STACY施設 設工認(第3回申請)の補正について

日本原子力研究開発機構 原子力科学研究所
臨界ホット試験技術部

令和6年1月24日

<補正の内容> 主な補正の内容は以下のとおりである。

原子炉本体の工事工程表

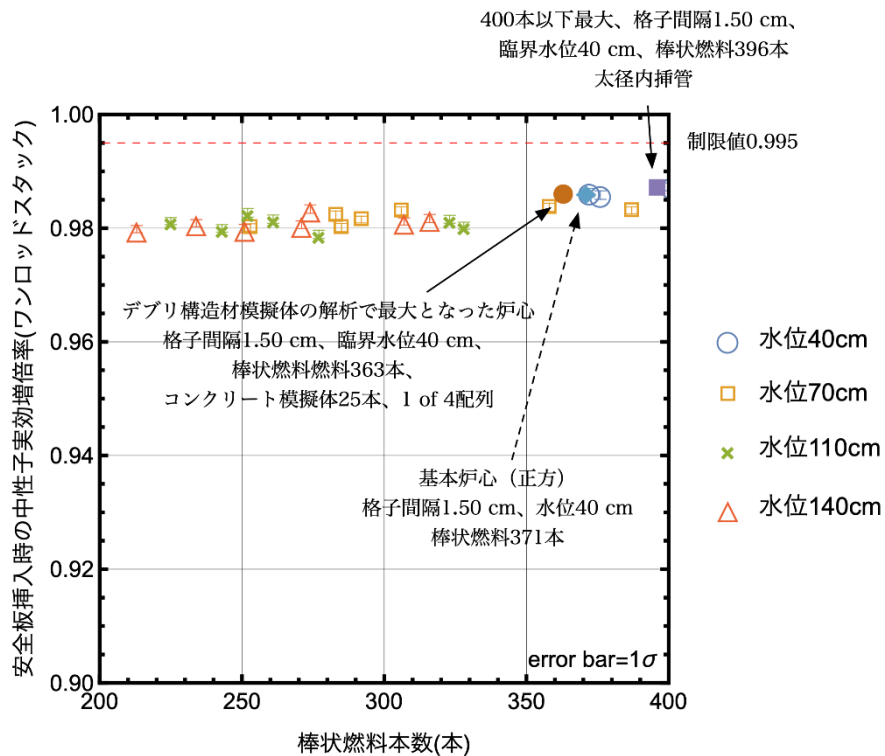
申請書の工事工程表について、記載を適正化する。

- ・工程表の年月について、相対時間軸(○年)を絶対時間軸(○年度)に修正
- ・設工認認可日を追加

ワンロッドスタックマージンの評価結果

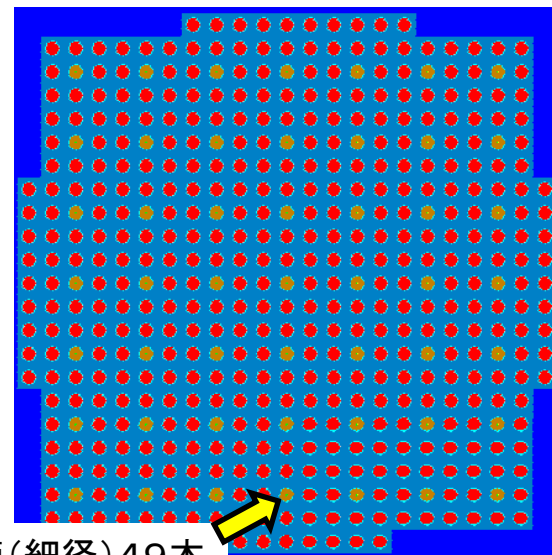
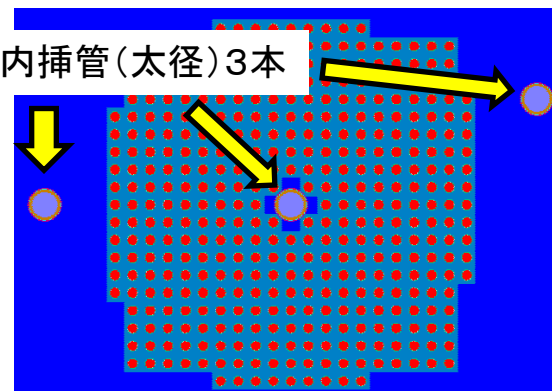
- ・ 基本炉心には別途設工認申請している内挿管を装荷する。
- ・ 内挿管は上部開放型のさや管であるため、浸水について事前に計算解析を行いその反応度効果を確認した。

- ・ 中性子実効増倍率が最大となったのは太径内挿管を挿入した炉心であるが、デブリ構造材模擬体の解析で中性子実効増倍率が最大となった炉心との差は $7 \times 10^{-4} \Delta k$ (約 0.9σ) とモンテカルロ計算の誤差範囲内であった。実験計画に応じて、保安規定に定める設工認申請書添付書類 Ⅲ-9-3に示した手順で事前解析を行い、核的な安全性を確認しつつ運転できることが確認できた。本解析結果を追加して補正する。
